Ministero della Transizione Ecologica

Commissione Tecnica di Verifica dell'Impatto Ambientale – VIA e VAS

Parere n. 66 del 5 marzo 2021

Progetto:	<p style="text-align: center;"><i>Proroga di Provvedimento VIA</i></p> <p>Progetto per un parco eolico denominato "Castellani" composto da 11 aerogeneratori di potenza unitaria pari a 3 MW, per una potenza complessiva di 38,995 MW da realizzarsi nel Maschito e Venosa (PZ), autorizzato con D.D 23AF.2016/D00319 del 18.11.2016 dalla Regione Basilicata.</p> <p style="text-align: center;">ID_VIP: 5243</p>
Proponente:	<p style="text-align: center;">WKN Basilicata Development PE2 S.r.l.</p>

Figura 1: Ubicazione aerogeneratori e punto di connessione su vista satellitare.

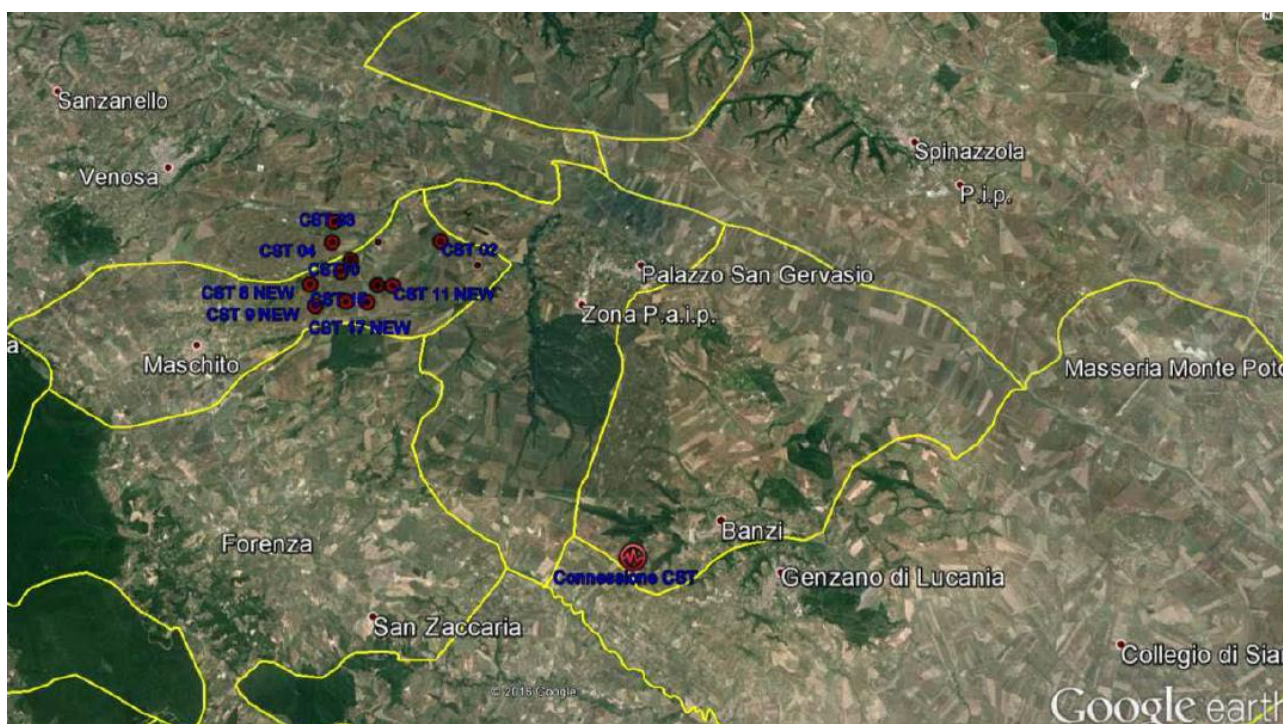
- l'impianto eolico sarà costituito da n. 11 aerogeneratori per una potenza nominale complessiva di 38,995 MW (Figura 1);
- gli aerogeneratori saranno ubicati nei comuni di Comuni di Maschito (PZ) e di Venosa (PZ). La turbina di progetto prevista è del tipo Nordex N131 – 3,545 MW con altezza al mozzo di 106 metri e diametro del rotore pari a 131 metri;
- le altre infrastrutture a corredo dell'impianto interesseranno anche i Comuni di Palazzo San Gervasio (PZ) e Forenza (PZ) per la connessione alla RTN (Rete di Trasporto Nazionale) con sottostazione di utenza (stallo di trasformazione) nell'ambito della nuova SE a 150 kV ubicata nel Comune di Banzi (PZ) gestita da Terna Rete Italia S.r.l.;

Figura 2: Inquadramento rispetto agli altri impianti: in rosso le torri di progetto; in blu le torri autorizzate; in verde quelle esistenti.

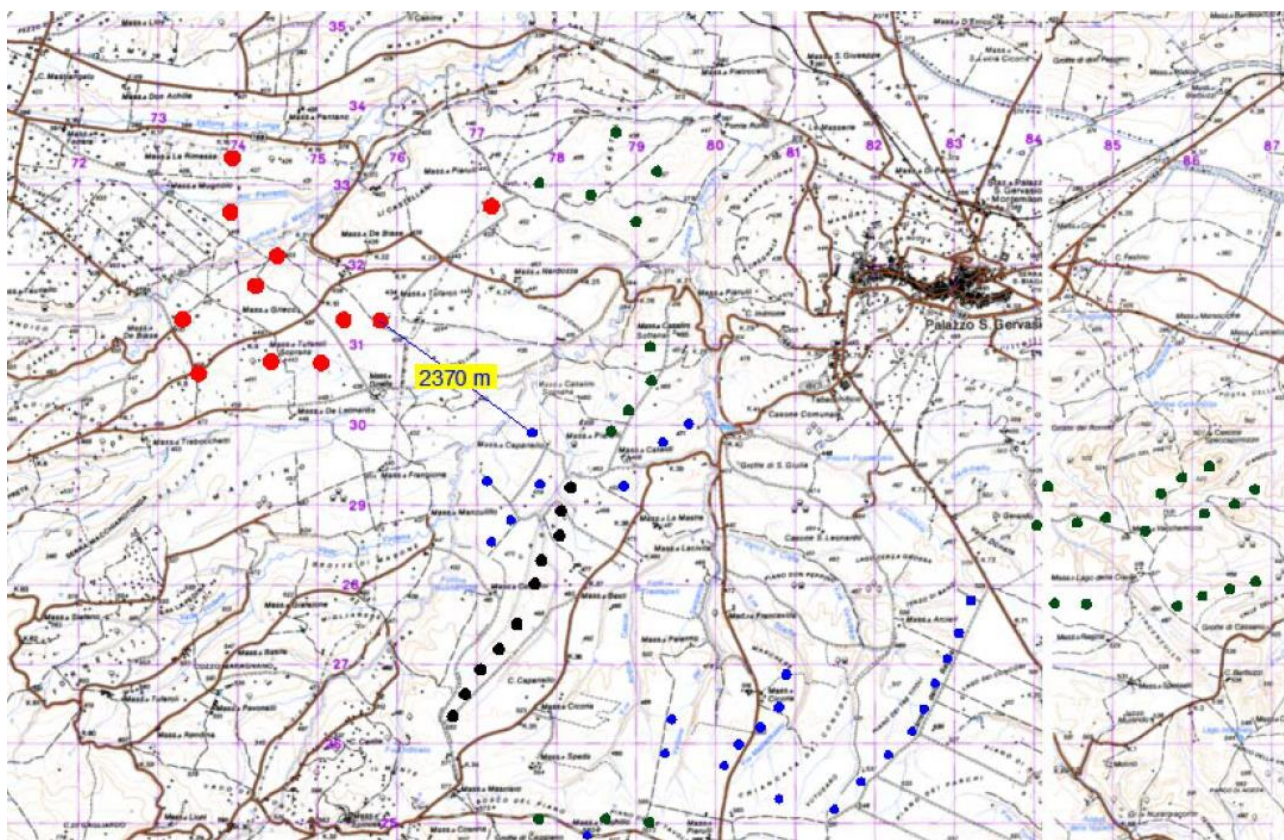
- ad oggi non risultano essere installati altri impianti eolici nei pressi delle aree d'intervento oltre a quello della società ERG già indicato nel progetto definitivo autorizzato. Risultano autorizzati altri impianti eolici di grande taglia sul territorio di Palazzo San Gervasio e che si collocano ad una distanza superiore ai 2,3 km dall'impianto in oggetto (Figura 2);
